# Příloha č. 5a
# Vyhodnocení připomínek obcí a veřejnosti

- **Návrh Změny č. 2 Územního rozvojového plánu**
- **Vyhodnocení vlivů návrhu Změny č. 2 Územního rozvojového plánu na udržitelný rozvoj území**
- **návrhy jednotlivých územních opatření k akceleračním oblastem vymezeným v návrhu Změny č. 2 Územního rozvojového plánu**

**Příloha č. 5a – Vyhodnocení připomínek obcí a veřejnosti**

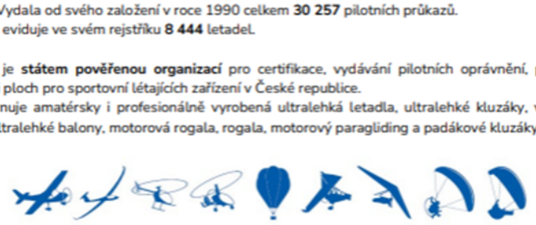
| Poř. č. | Připomínkové místo | Číslo jednací | Článek | AO | Připomínka | Vyhodnocení |
|---|---|---|---|---|---|---|
| | | | | | Zasílám Vám vyjádření LAA ČR k záměru výstavby větrných elektráren v blízkosti plochy pro vzlety a přistání SLZ Brtov (LKBRTO)<br>Z Vámi dodaných materiálů jednoznačně vyplývá, že výstavba a následný provoz větrných elektráren v akcelerační zóně bude mít velký provozní a bezpečnostní dopad na využívání plochy LKBRTO.<br>LAA ČR se situací zabývala dle pravidel a parametrů, jimiž je posuzována výstavba výškových překážek a větrných elektráren z hlediska bezpečnosti provozu letišť.<br>**LAA ČR podporuje Pavla Procházku v jeho odporu proti navrhované akcelerační zóně AOV38 .**<br>LAA ČR potvrzuje význam tohoto místa nejen z hledisek, která jsou v dokumentu p. Procházky uvedeny, ale navíc zdůrazňuje nezastupitelnou funkci plochy LKBRTO, která spočívá v rekreační a sportovní činnosti. Ta je na LKBRTO provozována již mnoho let. Potvrzujeme, že LKBRTO je významným místem, které je hojně navštěvováno nejen piloty z České republiky, ale díky své jedinečné poloze se často stává i cílem letů ze zahraničí. Ohrožení bezpečnosti provozu je pro LAA ČR nepřijatelné, větrné elektrárny svojí výškou přesahující 150 m zasahují do vzdušného prostoru využívaného našimi členy. Dosah nebezpečných turbulencí, které vznikají za větrnou elektrárnou, je definován jako devítinásobek průměru rotoru elektrárny. Tento parametr je doložen studií vlivu větrných elektráren na jejich okolí a je používán a uznáván i ostatními orgány státní správy. Vzhledem k navrhovaným parametrů výstavby větrných elektráren v této akcelerační zóně tak přímo dochází k budoucímu ohrožení bezpečnosti provozu a případné likvidaci LKBRTO.<br><br>**Letecká amatérská asociace České republiky**, (dále jen „LAA ČR „) se sídlem Ke Kablu 289, 102 00 Praha 10 – Hostivař 1, IČO: 48137481, zapsaná ve spolkovém rejstříku vedeném Městským soudem v Praze, oddíl L, vložka 4483, **je osoba pověřená Ministerstvem dopravy k výkonu státní správy ve věcech sportovních létajících zařízení** (dále jen „SLZ") v souladu s ustanovením § 82 odst. 1 zákona č. 49/1997 Sb., o civilním letectví a o změně a doplnění zákona č. 455/1991 Sb., o živnostenském podnikání (živnostenský zákon), ve znění pozdějších předpisů.<br><br>LAA ČR Vydala od svého založení v roce 1990 celkem **30 257** pilotních průkazů.<br>Aktuálně eviduje ve svém rejstříku **8 444** letadel.<br><br>LAA ČR je **státem pověřenou organizací** pro certifikace, vydávání pilotních oprávnění, provoz a registraci ploch pro sportovní létajících zařízení v České republice.<br>SLZ zahrnuje amatérsky i profesionálně vyrobená ultralehká letadla, ultralehké kluzáky, vrtulníky, vírníky, ultralehké balony, motorová rogala, rogala, motorový paragliding a padákové kluzáky.<br><br>Hlavní činností LAA ČR je sdružovat zájemce o rekreační a sportovní létání a hájit a prosazovat jejich zájmy. Rekreační a sportovní létání zahrnuje létání za účelem rekreace, vzdělávání, sportu, výcviku pilotů a individuální osobní dopravy uživatelů SLZ.<br><br>Mapa umístění akcelerační zóny v blízkosti LKBRTO<br> | |
